# Prony Resources New Caledonia - Expertise du risque de pollution par infiltration des eaux issues du parc KO2 - Nouvelle Calédonie

Rapport final

BRGM/RC-71995-FR

Version 2 du 21 décembre 2022

*Illustration 61 - Débits de fuite retenus (en bleu) à l'issue de la phase de calage du modèle de transport - Baie de drainage 4 (source : VALE, 2017a)*

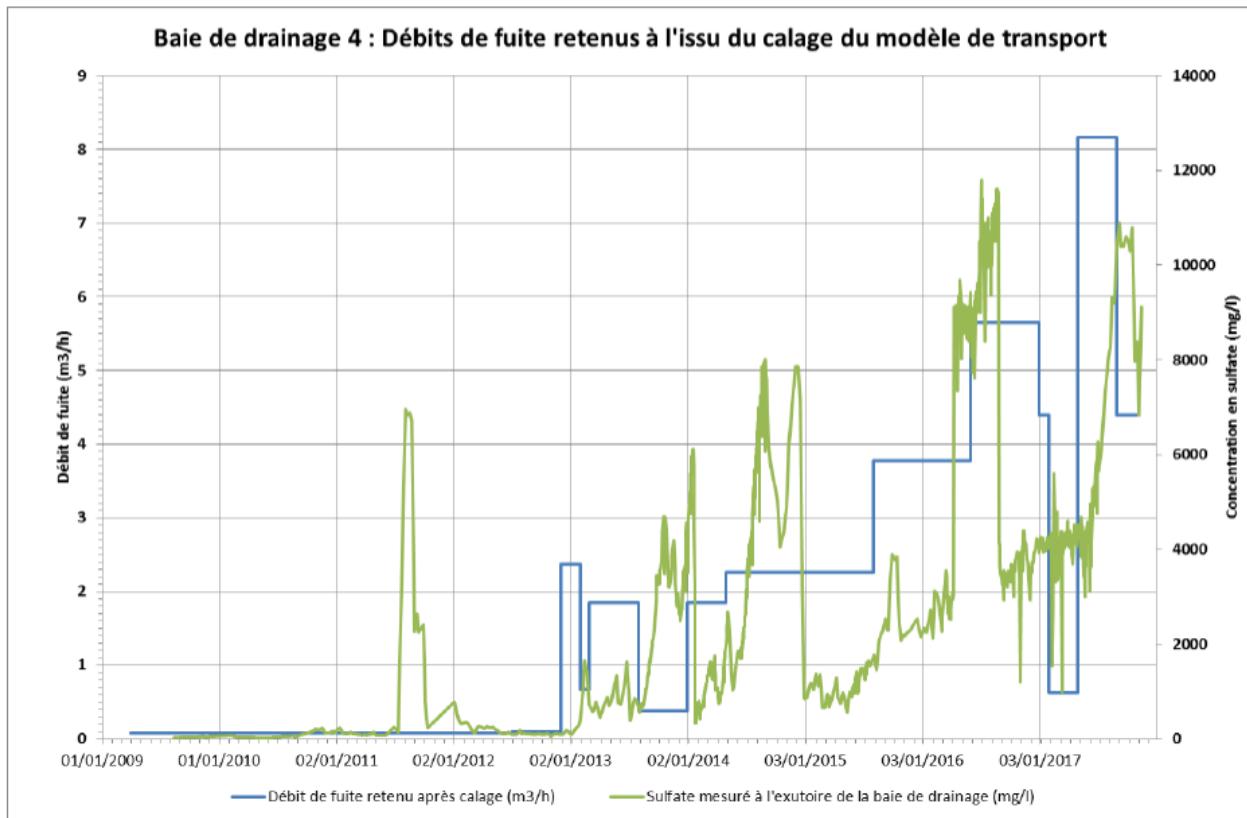
- A partir de 2019 : L'hypothèse faite par PRNC est que, à partir de janvier 2019, le débit de fuite est considéré comme stabilisé, or une tendance à l'augmentation des débits de fuite calés avec le temps est observée (cf. figures 8 à 11 du document VALE, 2017a). A titre d'exemple, l'évolution du débit de fuite retenu (en bleu) à l'issue de la phase de calage du modèle de transport, au niveau de la baie de drainage n°4, est présentée sur la figure ci-après (cf. Illustration 61). Sur quels arguments est fondée cette hypothèse ? Est-ce que l'hypothèse de « stabilisation du débit de fuite » est bien sécuritaire en termes d'impact sur la ressource en eau ?

Illustration 64 - Panache final des concentrations en sulfates (mg/L).

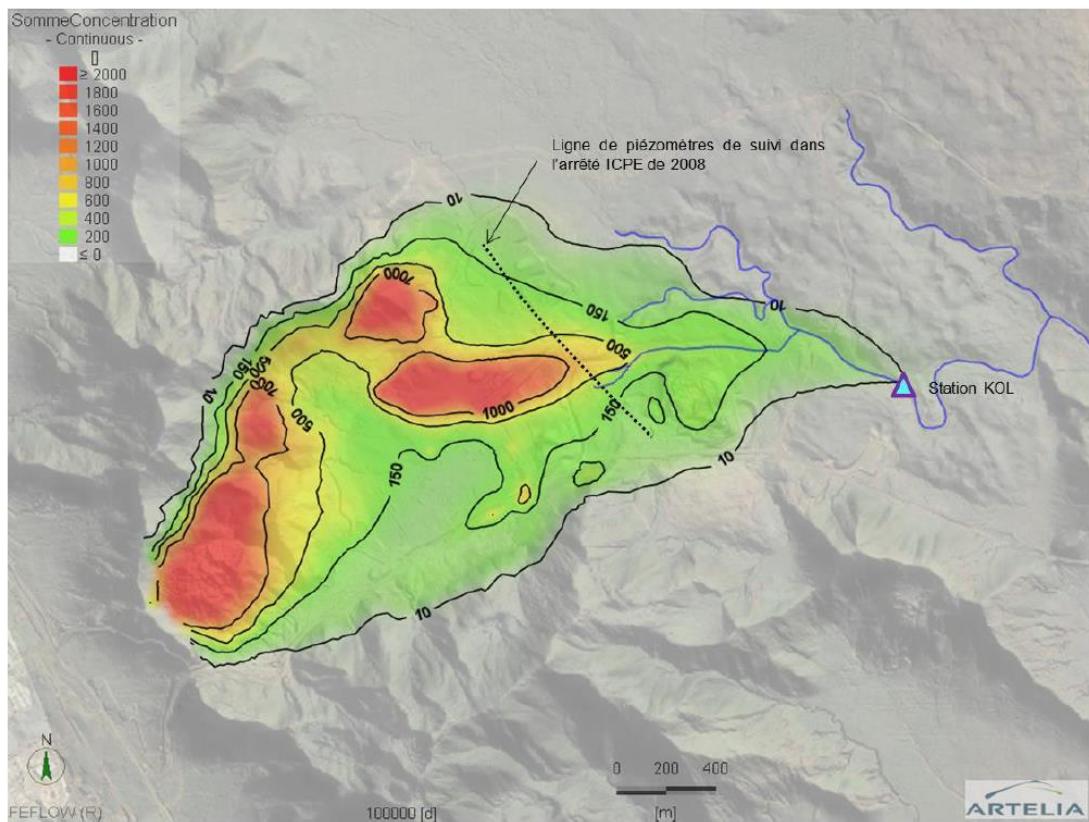
- D'après l'extension du panache proposée pour les sulfates (Illustration 64), la concentration estimée au pied de la berme (inférieure à 1 000 mg/L au niveau de la ligne en pointillé qui semble correspondre à la ligne reliant WK6-9 à WK6-13) est inférieure à celle mesurée à fin 2020 (environ 1 300 mg/L en WK17). Le modèle ne semble donc pas sécuritaire en aval immédiat de la berme sur ce point.
- Evaluation de l'impact dans la Kwé ouest :
  - Evaluation de la modification chimique par les transferts de soluté dans les eaux souterraines :
    - Les conditions de recharge retenues dans le modèle d'écoulement correspondent à une situation moyenne. Il est en effet indiqué dans VALE, 2016a que :
